### (3) 令和元年度のモニタリング結果[土砂トラップ調査結果]

### このようなことが話し合われました

### 1) 床止工の追加

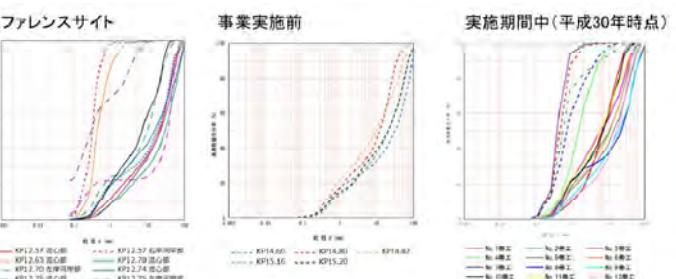
- 資料19ページの縦断図に記載されている①と②を調査したとあるが、その上流側のSP15500辺りはかなり掘れている。No.10 帯工から No.11 帯工間でかなり低下しているが、これは帶工の片側が掘れて寄っているのではないか。

- この部分が一旦掘れ出すと非常に憂慮すべき事態になる。帶工の片側が掘れると流れがそこに集中するので掘れるのが止まらないということは、北海道の河川にこののような状態のものが多くある。

- また、帶工設置間隔は勾配分の1と言っていたが、その場合は床止めなどの頑丈な構造物が必要になると思うので、だから掘れるのを防止するには、様子見や少しづつ行うではなく、一気に帶工を細かい間隔で整備した方がよいと思う。

- 資料に記載されているのは、No.10 帯工は No.10-1 とNo.10-2 帯工を整備する前の状況なのか。

- 様子見てからの対処ではなく、先手を打ちながら着手しなければならない。一旦帶工の片側が掘れ出すと対処のしようがない。

- 資料2ページにNo.10 帯工とNo.11 帯工間に、No.10-1 とNo.10-2 帯工を平成28年以降に整備する計画で立案し、昨年工事を実施している。

- 次回、整備後の効果の状況を報告する。現状ではよい効果が出ているのではないかと評価している。

- そうである。資料22ページの調査結果は帶工を施工する前の状況である。

- 特にNo.10 帯工の片側が掘れた箇所からの土砂生産量が大きかったので、高めの優先順位で実施している状況である。

#### ② 河床低下の軽減

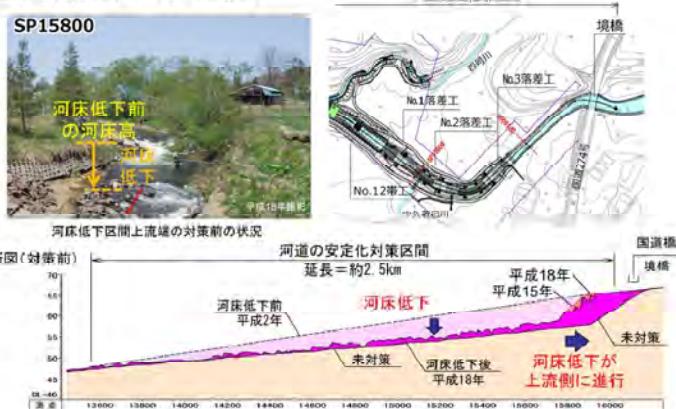
- リファレンスサイトも平成19年頃調査したが、上流から流下してくる土砂の堆積や部分的な侵食等による土砂が河床に堆積したと考えていただいてよい。
  - 資料13ページについて、274号の境橋上流側の河川状況を調べたことがあるのか。
  - 平成19年当時の事業実施前は様々な現場を見ていたが、最近は確認していない。
  - これまで帶工が何基も整備されているが、帶工間が安定するまでには時間がかかると思う。
  - 帶工の有効活用のためには、帶工に土砂が溜まらないと安定しないと思う。
  - 274号の上流の阿寒方面から流下している自然河川の状況も定期的に調査した方が参考になると思う。
  - リファレンスサイトを使うに当たっては考慮した方がよいと思う。これらを検討した方がよい。
  - 分かりました。今後もう少し範囲を広げて、国道から上流の状況も見ながら、下流にどのような影響が出そうかというのも検討していきたい。調査は来年度以降から魚類も行いたい。

## 排水路合流部沈砂池

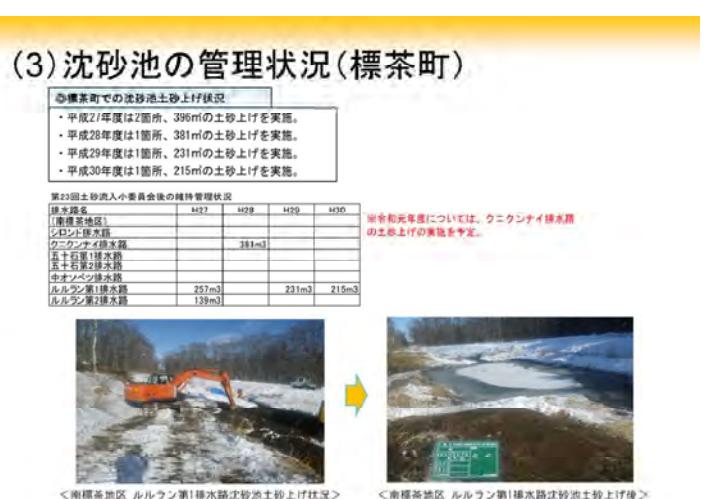
- 資料30ページの標茶町に整備した沈砂池の管理状況について、7つの沈砂池で土砂揚げを実施している箇所としない箇所が示されているが、実施していない箇所は土砂堆積があまりないのか。
  - 毎年のように春と秋と定期的に点検していて、この3路線が必ず土砂が集まってくる。ほかの4路線は土砂が入ってこない。これを確認している。
  - 3路線は、上部に森林帯があって、その上部からの流れが早いものが多い。
  - それは農村部の牧草地からの流出ではなく、森林帯からの土砂が90%程度に近い量が流れてきていると思う。これまで歩いて川を見ている状況からそう思う。
  - 佐久間委員と共に沈砂池の管理を担当している者として先の佐久間委員の意見を補足させていただく。山から流下している自然河川が農地防災事業で整備した排水路に合流していることから農地からの土砂はあまり発生しない。
  - 沈砂池に流入する自然河川の洗掘が進行し、河畔林の落ち葉なども堆積するので毎年多くの土量を上げている状況である。

## 湿原流入部土砂調整地

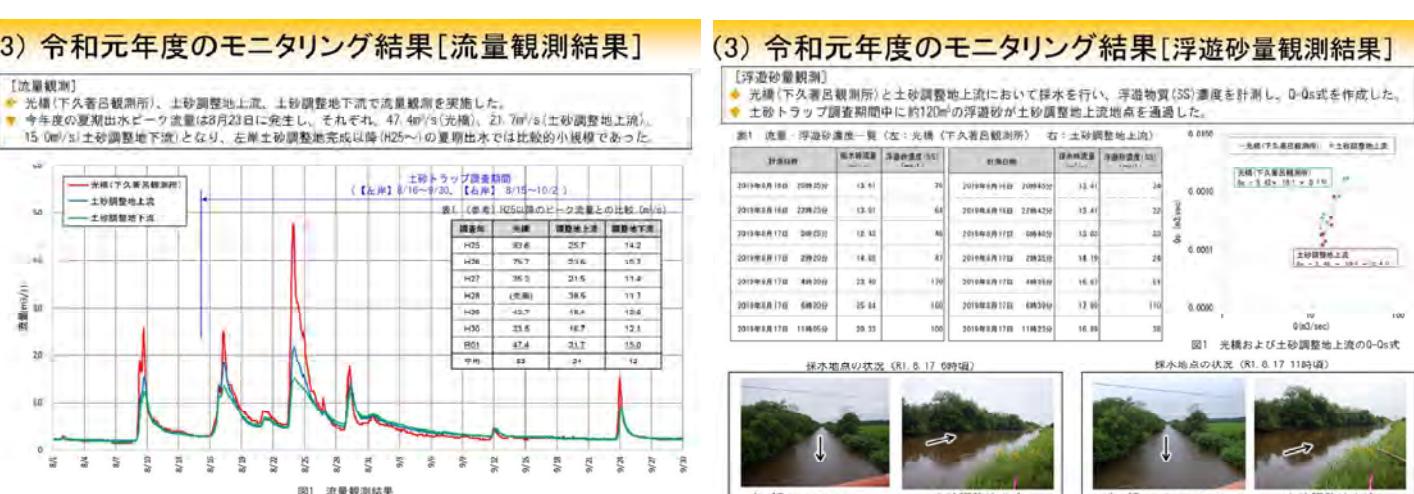
- 光橋地点のピーク流量よりも、下流の土砂調整地の流量が低くなっているのはなぜか。例えば流下区間の中で浸透や溢水する箇所があるのか、これはどのような現象と捉えればいいのか。
- 光橋から土砂調整地上流側の区間では明らかに分派は確認されていないが、一定規模以上での越水の可能性が高いと考えている。これまで正確に調査したデータはない。改めて状況整理を行いたいと思っている。
- 土砂調整地の上下流側で湿原に溢れ流量が低下していく現象は理解できる。湿原に入る前の土地利用がされている区間で溢れることになるのは心配な現象ではないか。
- 資料35ページのモニタリングについて確認したい。当委員会では湿原に流入する土砂について議論している。資料表中にある総窒素、総リンを継続してモニタリングする意味は土砂発生源を調べる観点か、あるいはそれらは富栄養化物質なので、湿原への影響をチェックするための項目なのか、この考え方を確認したい。
- 栄養塩の低減は事業計画の目標に掲げており、今後、低減目標の値などを検討にすることを考えていきたいと思う。また、水循環小委員会などの検討データでも活用しているところである。
- 以前にも質問したが、土砂調整地には土砂が堆積していく。最後はどのように考えているのか。そのまま放っておくと、堆積した土砂が湿原に流入していくと思う。
- 今年度のモニタリング結果でも分かると思うが、年間ミリ単位やセンチ単位での堆積規模であり、今後長期間の土砂抑制効果を發揮すると考えている。
- 現状では直ぐに問題にならないと認識している。

- 仮に土砂堆積が年間1mm程度の今年のペースで考えたとしても、100年で10cm程度ということ。現状では土砂調整地に堆積した土砂を掘るなどは考えていないということか。
- 現段階で問題が出てこない限りは、基本的に今の状態で運用していく。
